## **Avis technique Ouvrages d'art**

### **Joints chaussée de ponts-routes**

Validité du : 12-2019  
au : 12-2021  
**F AT JO 19-05**

**THERMO-JOINT**

# JOINTS DE TROTTOIR

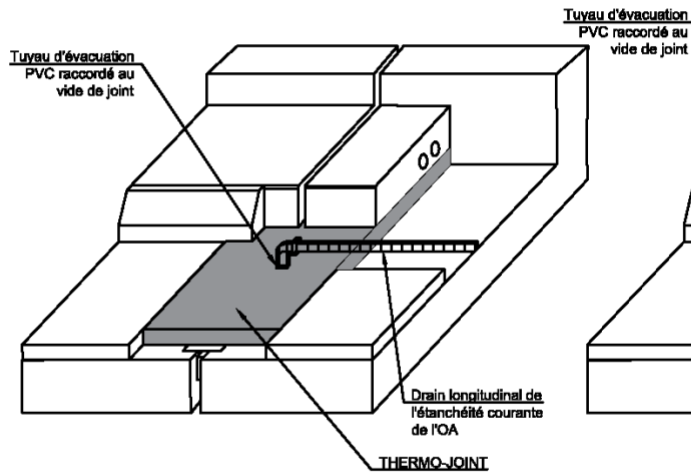
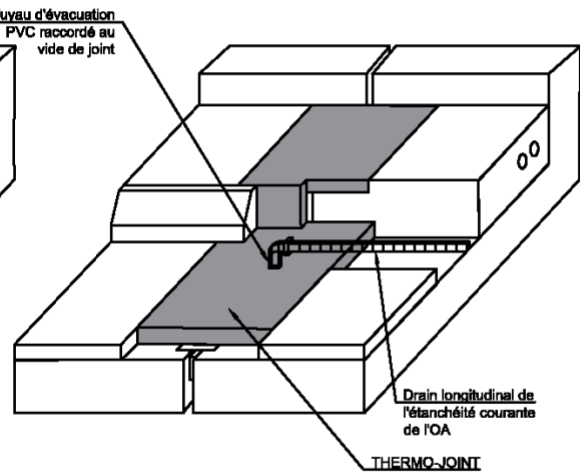
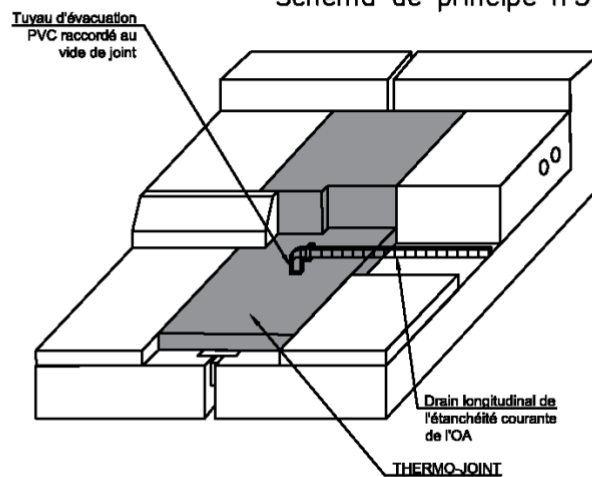
Pour le relevé de trottoir, les dispositions constructives présentées sur les dessins de la page 6 sont a priori satisfaisantes. **Le suivi du comportement des joints a néanmoins montré que la présence d'un cache-bordure permettrait d'éviter un écoulement du liant pur mis en œuvre entre les bordures de trottoir.**
